Pytanie nr 1 :

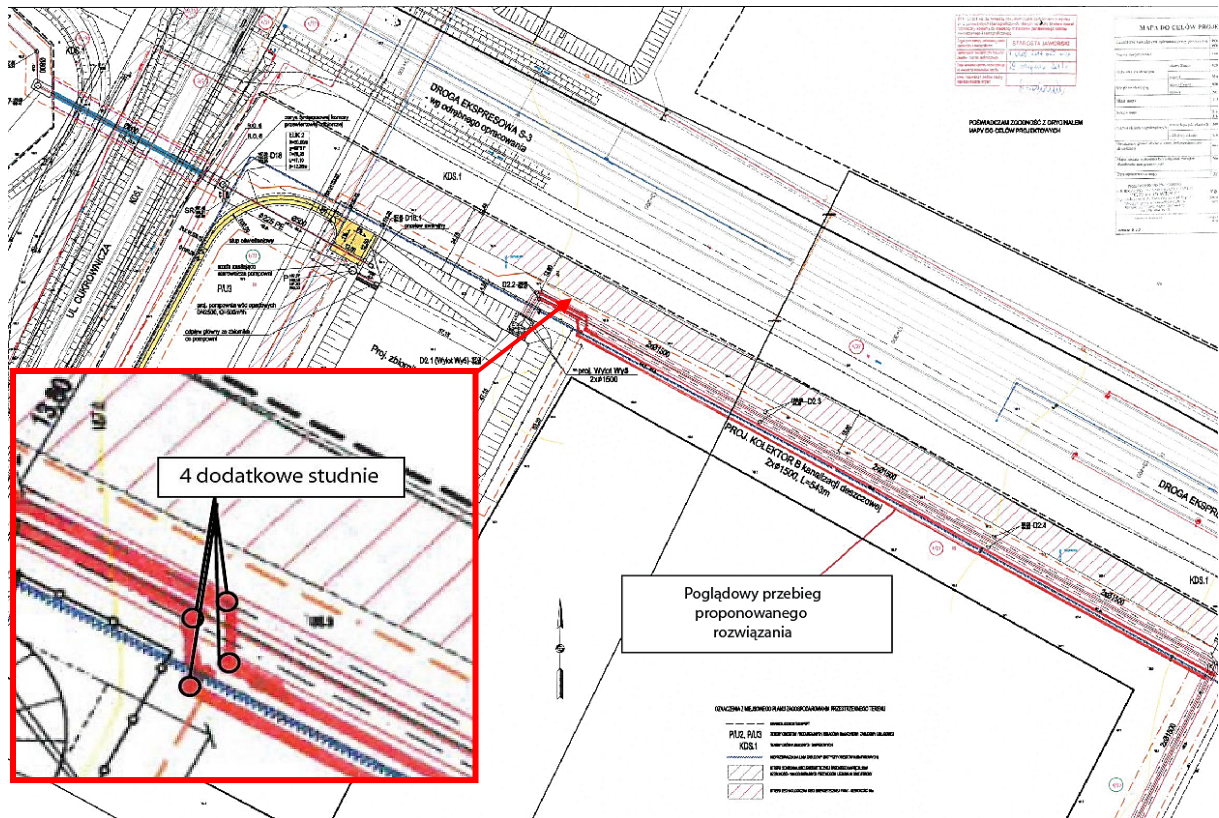
W wyniku przeprowadzonej przez Oferenta wizji lokalnej, stwierdzono odmienne ukształtowanie terenu, niż te przedstawione w udostępnionej dokumentacji projektowej. Na trasie projektowanych kolektorów 1500 mm – odcinek od studni D2.2. do studni D2.5 na długości około 270 m występuje nasyp ziemny. Nasyp ma wysokość ok. 2, 6 m i na średniej szerokości ok. 6 m nachodzi wprost na trasę projektowanych sieci.

Nasyp ten nie jest ujęty w dokumentacji projektowej oraz udostępnionych przedmiarach robót. Według naszych wstępnych wyliczeń, nasyp ziemny na obszarze projektowanych sieci ma objętość ok. 4.200 m³ – co stanowi dodatkową ilość prac ziemnych, nie ujętych w udostępnionej dokumentacji.

Prosimy o informację, czy po wybudowaniu kolektora na tym odcinku, należy odtworzyć ten nasyp do stanu pierwotnego, czy też ten nadmiar gruntu w postaci nasypu, należy wywieźć poza teren budowy na wskazane składowisko gruntu.

W odpowiedzi na przesłane zapytanie (po konsultacji z projektantem systemu odwodnienia w Jaworze), w związku z faktem, że projektowany kolektor B znajduje się w obrębie utworzonego na etapie budowy zbiornika retencyjnego nr 1 nasypu (tymczasowego składowania urobku), w celu zoptymalizowania kosztów pracy koniecznej do usunięcia i odtworzenia wskazanego nasypu ziemnego, Wykonawca może **wykonać przesunięcie obu nitek kolektora B na odcinku od zbiornika do studni D2.5 poza obrys tego nasypu** o ok. 6 m równoległe w kierunku południowym. Zamawiający za zgodą projektanta dopuszcza możliwość przesunięcia obu nitek kolektora B. W przypadku decyzji Wykonawcy o realizacji takiego scenariusza inwestycyjnego, ze względu na to że studnie D2.2 i łuk zostały już wybudowane należy wybudować dodatkowe studnie zintegrowane w miejscach załamania trasy przed nasypem (**łącznie 4 dodatkowe studnie o parametrach wskazanych w specyfikacji – czyli łącznie 16 sztuk studni**). Powyższa zmiana będzie traktowana przez Projektanta jako zmiana nieistotna w świetle prawa budowlanego.

W świetle powyższego, załączamy poglądowy rysunek opisanego rozwiązania projektowo-wykonawczego :
